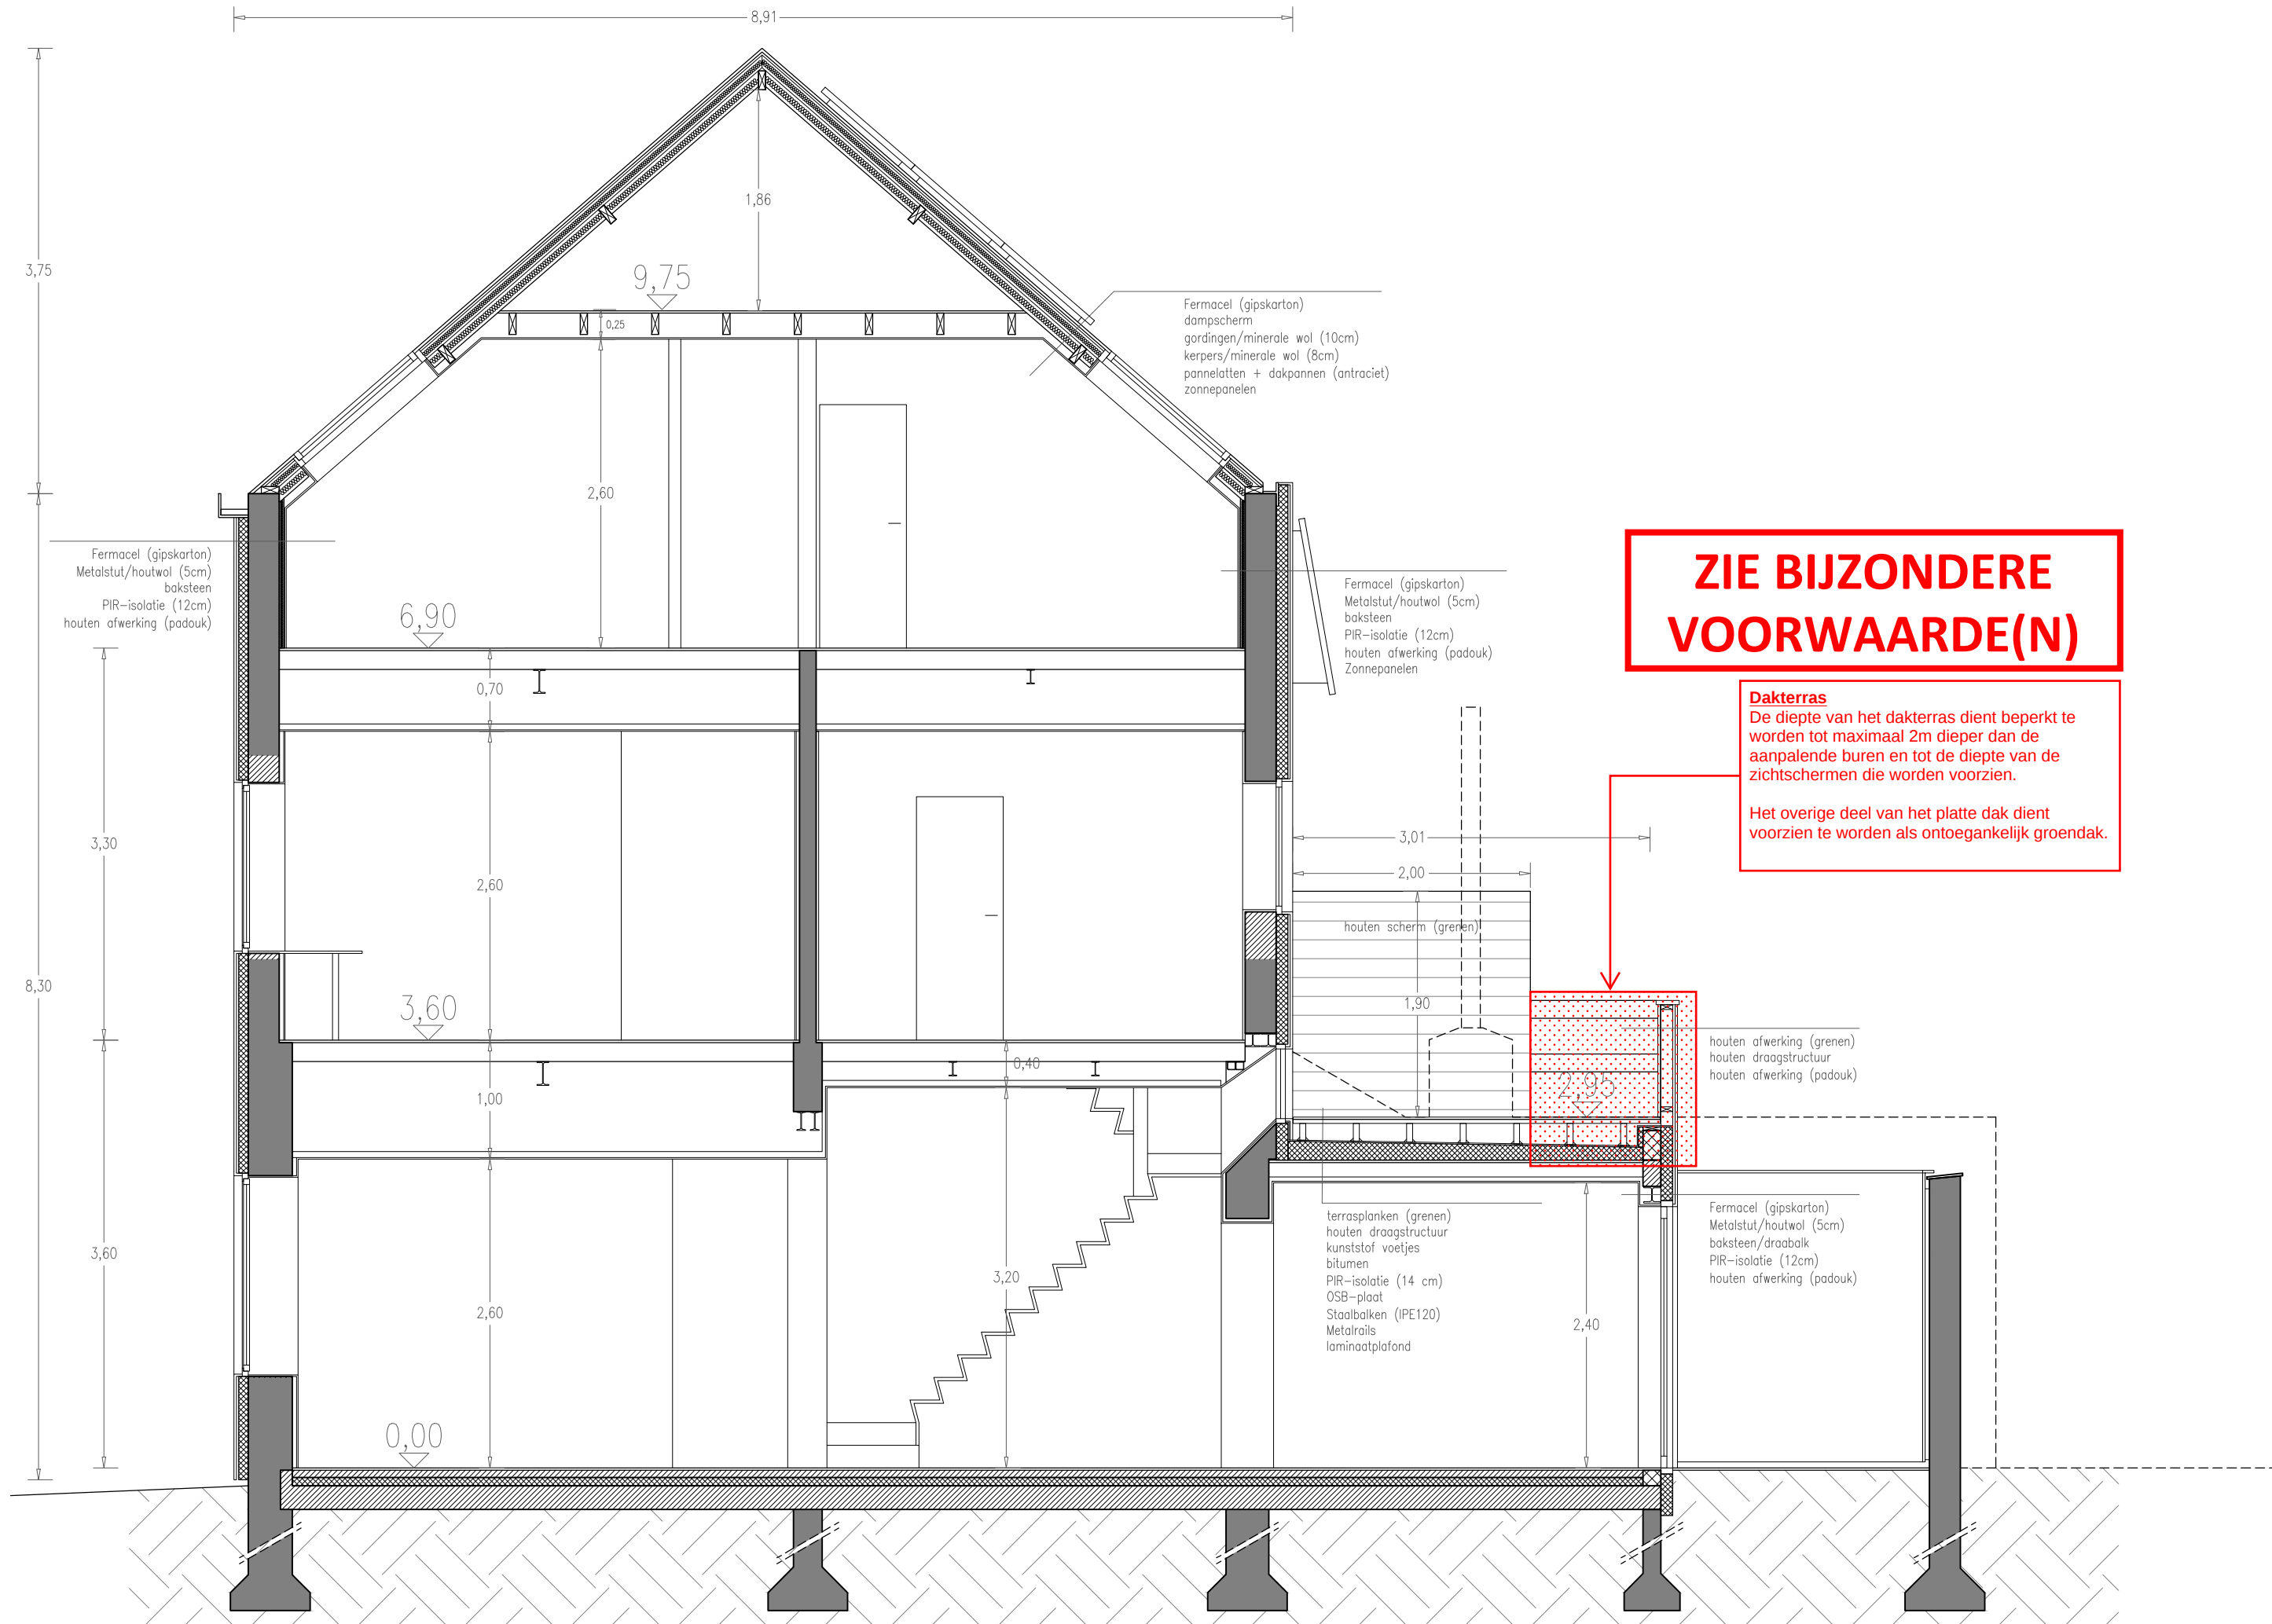
ZIE BIJZONDERE VOORWAARDE(N)

Dakterras
De diepte van het dakterras dient beperkt te worden tot maximaal 2m dieper dan de aanpalende bureen en tot de diepte van de zichtscheren die worden voorzien.

Het overige deel van het platte dak dient voorzien te worden als ontoegankelijk groendak.
